道路台帳平面図

鳥取県

調整年月 平成 21 年 3 月 図面縮尺 1 1000 路線コード 21-022 道路種別 主要地方道 路線名 倉吉青谷線 区間 14-9~16-1 図面番号 23-17

調整年月 令和 5 年 3 月 図面縮尺 1:1,000 路線コード 21-022 道路種別 主要地方道 路線名 倉吉青谷線 区間 14-9~16-2 図面番号 23-17

調整年月	平成26年3月	図面縮尺	1:1,000	路線コード	21-022	道路種別	主要地方道	路線名	倉吉青谷線	区間	16-1~17-1	図面番号	23-18
------	---------	------	---------	-------	--------	------	-------	-----	-------	----	-----------	------	-------

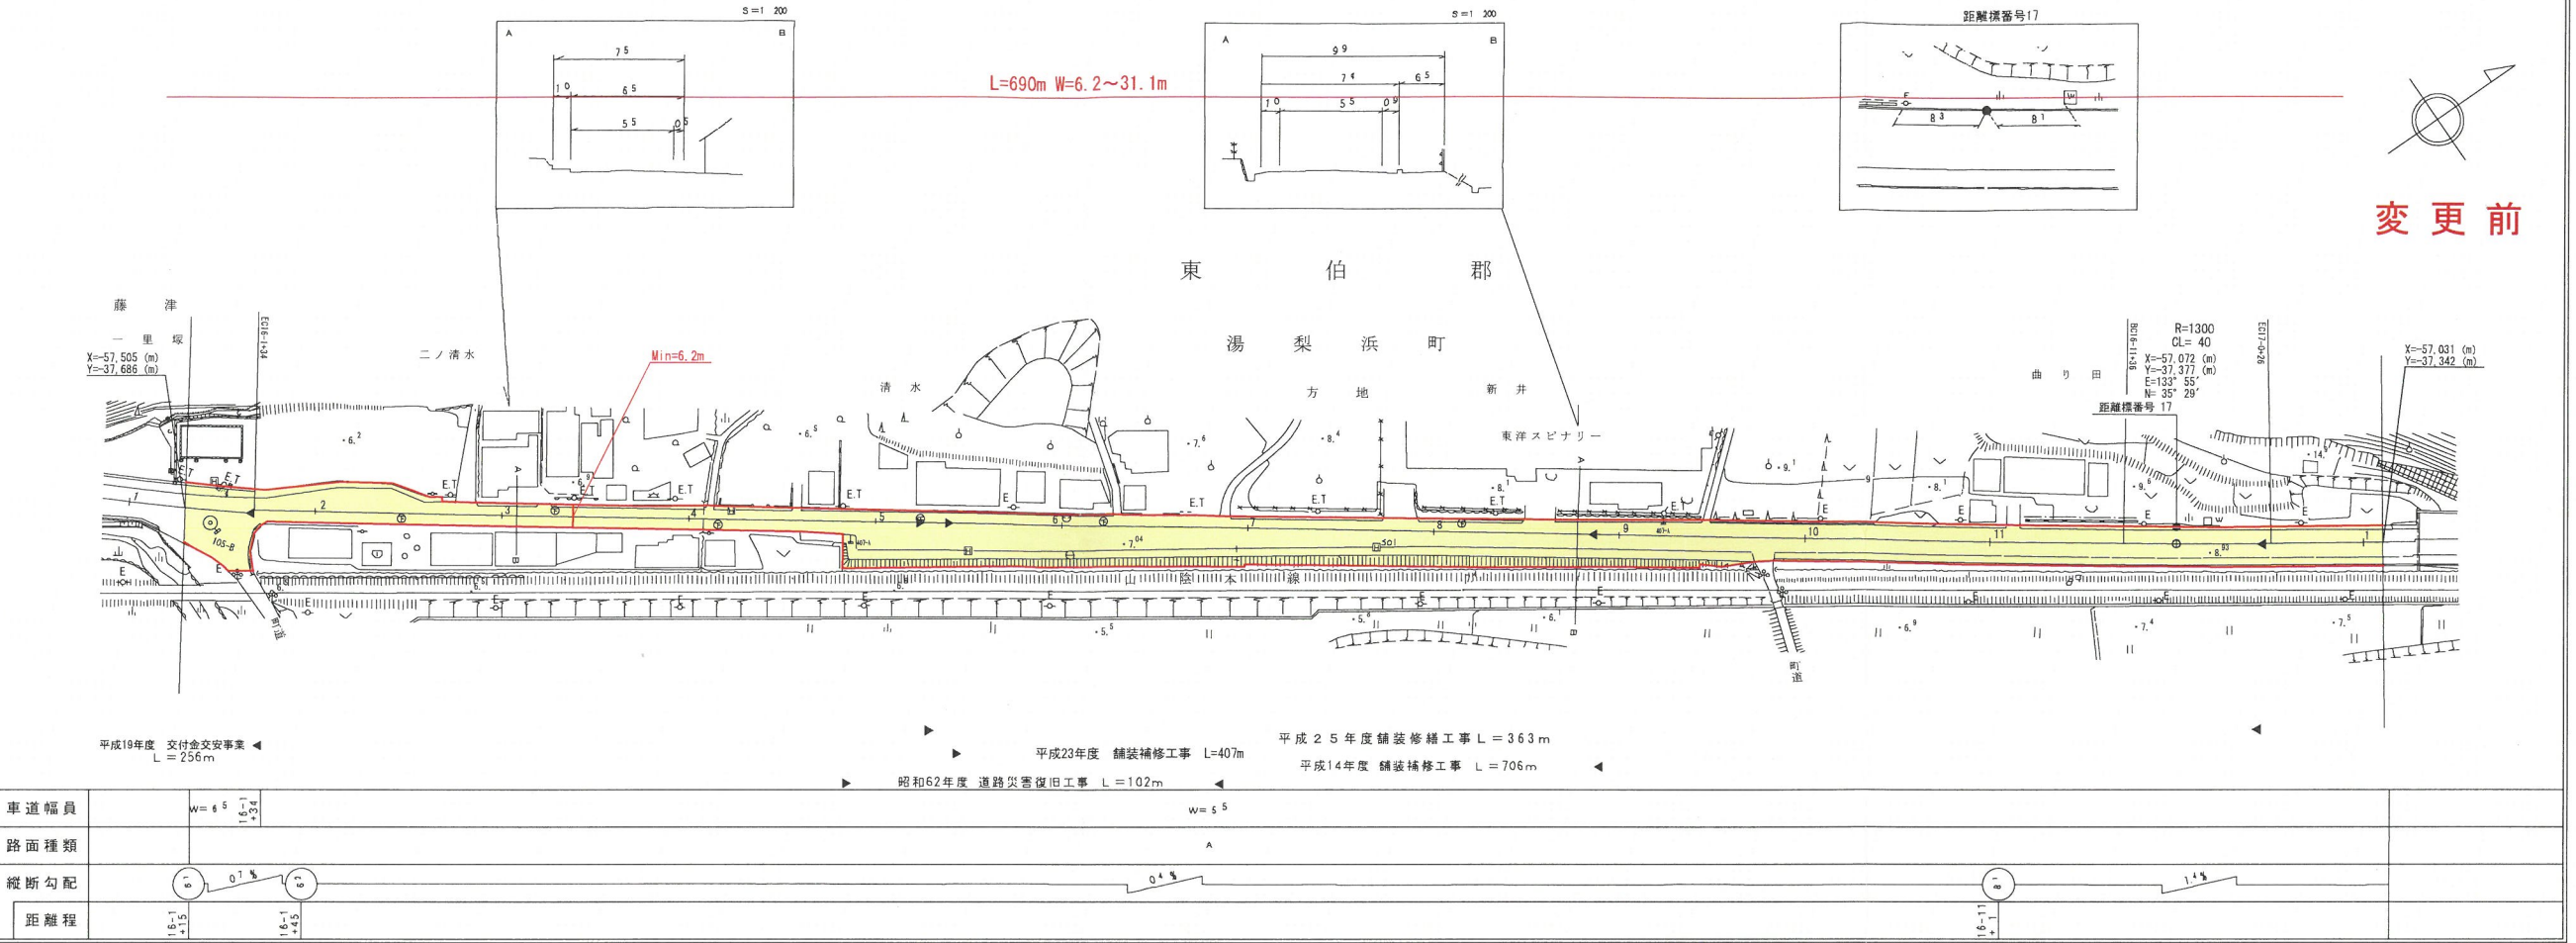
変更前

調整年月	令和5年3月	図面縮尺	1:1,000	路線コード	21-022	道路種別	主要地方道	路線名	倉吉青谷線	区間	16-1~17-1	図面番号	23-18
------	--------	------	---------	-------	--------	------	-------	-----	-------	----	-----------	------	-------

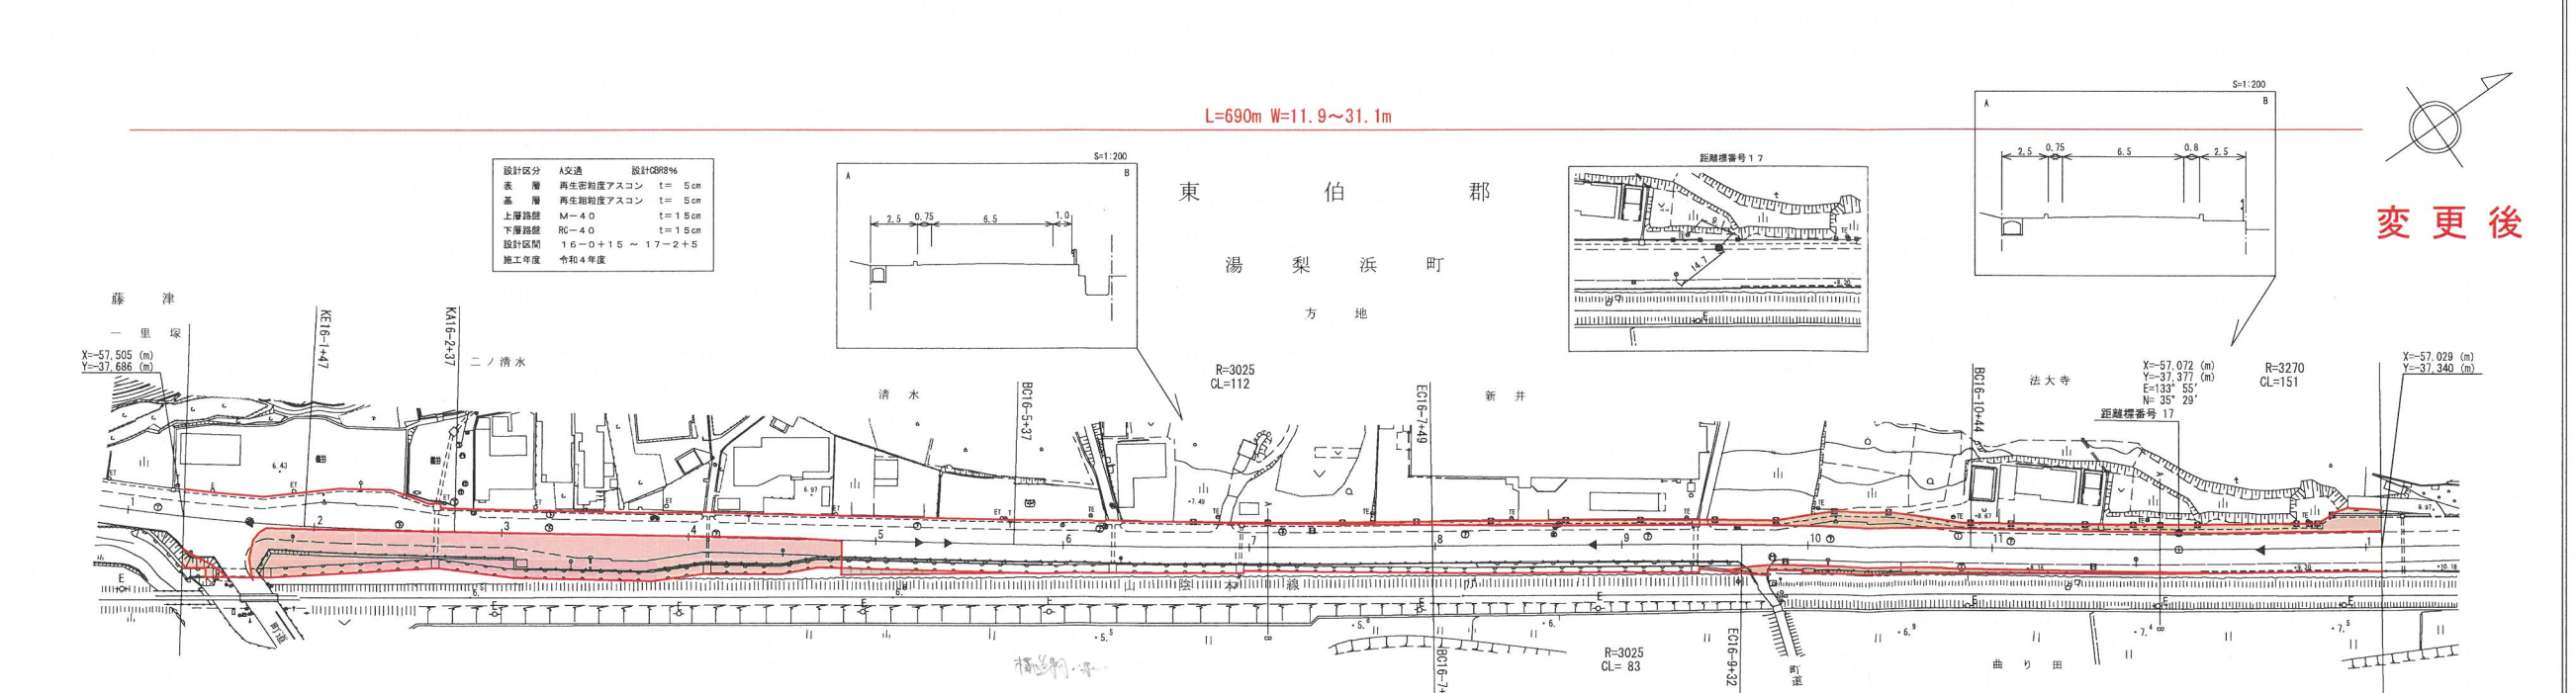
変更後

調整年月	平成 24 年 3 月	図面縮尺	1:1,000	路線コード	21-022	道路種別	主要地方道	路線名	倉吉青谷線	区間	17-1~18-2	図面番号	23-19
------	-------------	------	---------	-------	--------	------	-------	-----	-------	----	-----------	------	-------

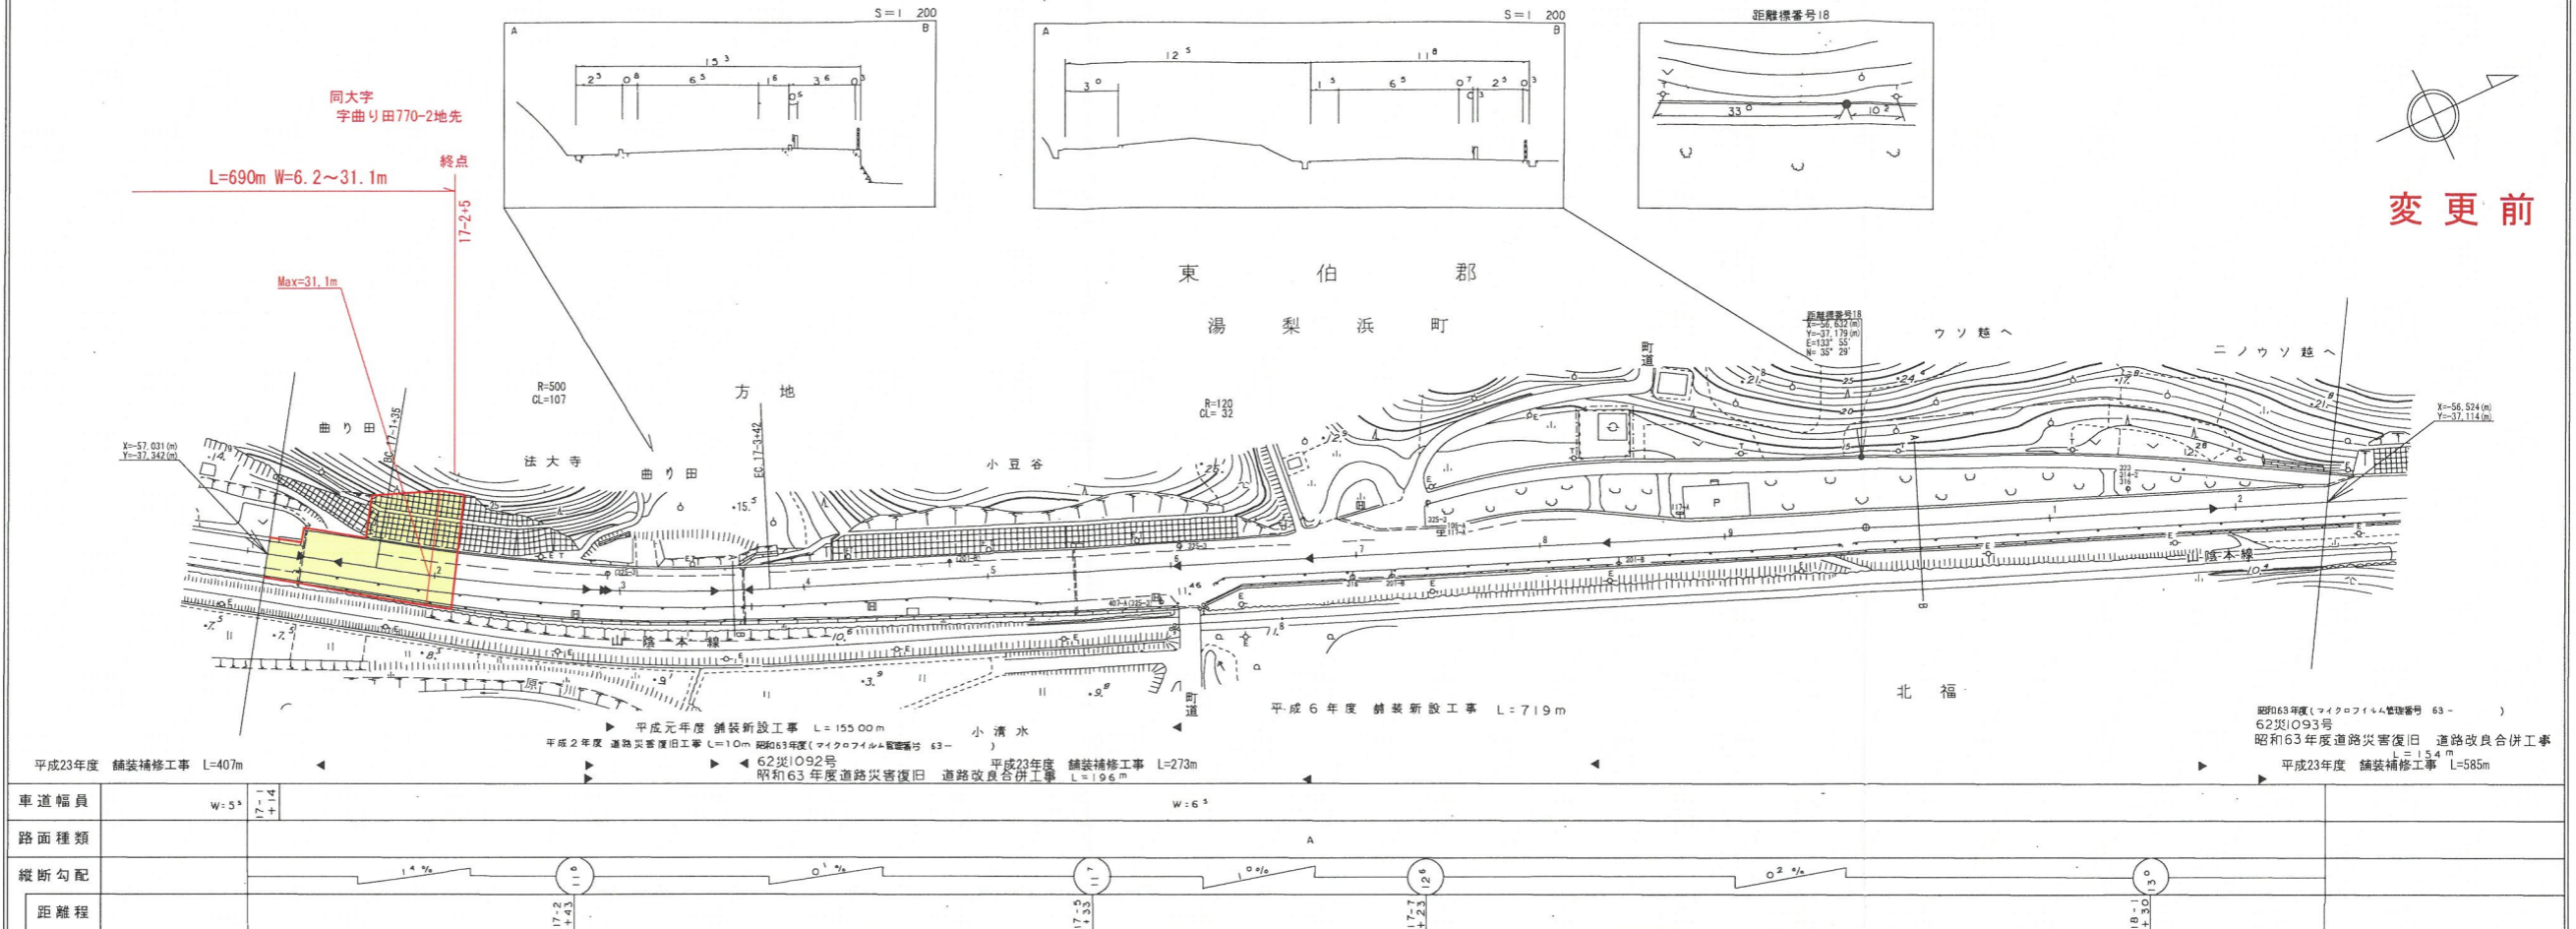
変更前

車道幅員	W=5.5	17-14	+
路面種類			
縦断勾配		1.4%	11.0
距離程		17-2	17-2.5

調整年月	令和 5 年 3 月	図面縮尺	1:1,000	路線コード	21-022	道路種別	主要地方道	路線名	倉吉青谷線	区間	17-1~18-2	図面番号	23-19
------	------------	------	---------	-------	--------	------	-------	-----	-------	----	-----------	------	-------

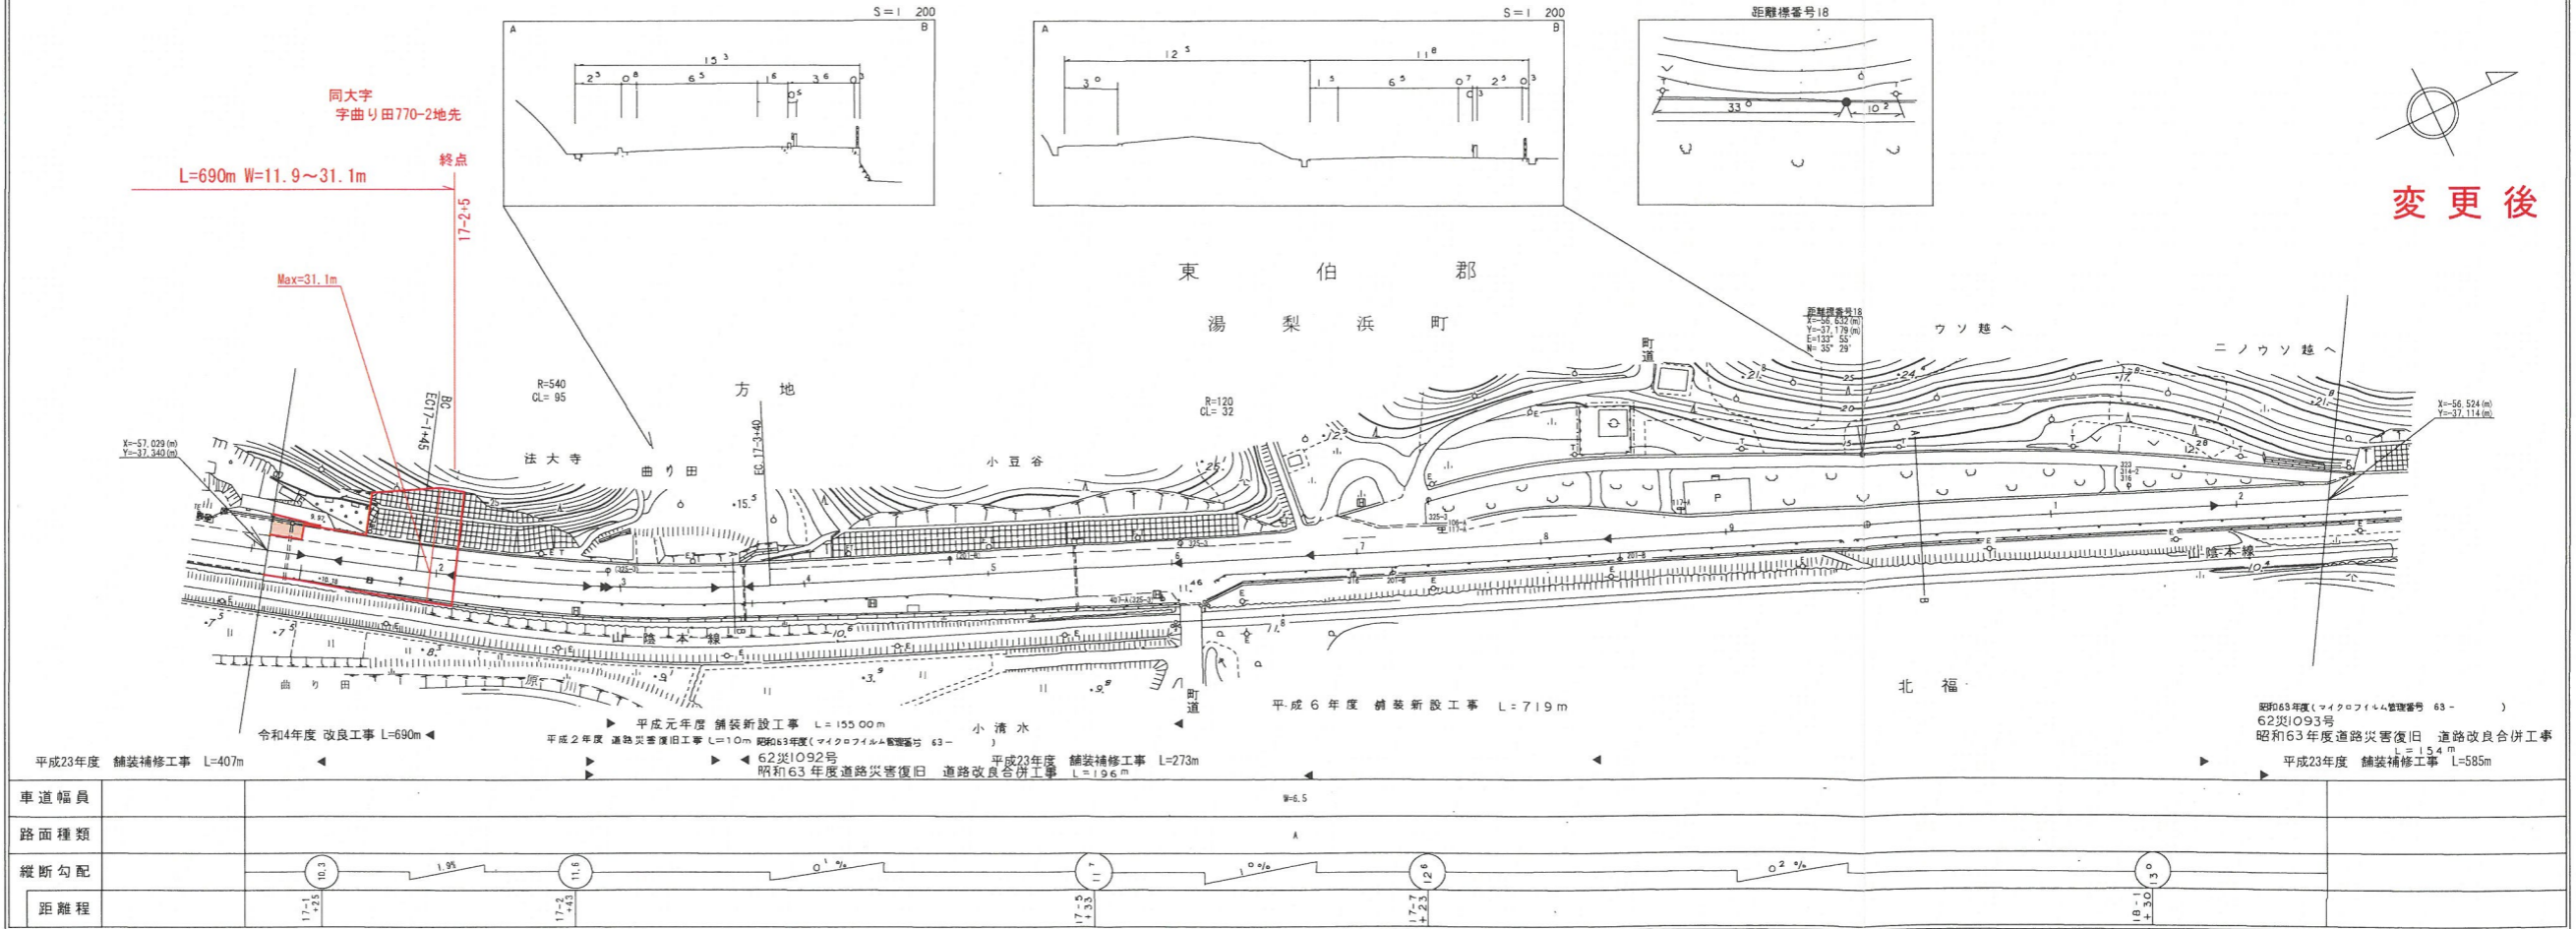
変更後

車道幅員	W=5.5	17-14	+
路面種類			
縦断勾配		1.9%	11.0
距離程		17-1	17-2.5
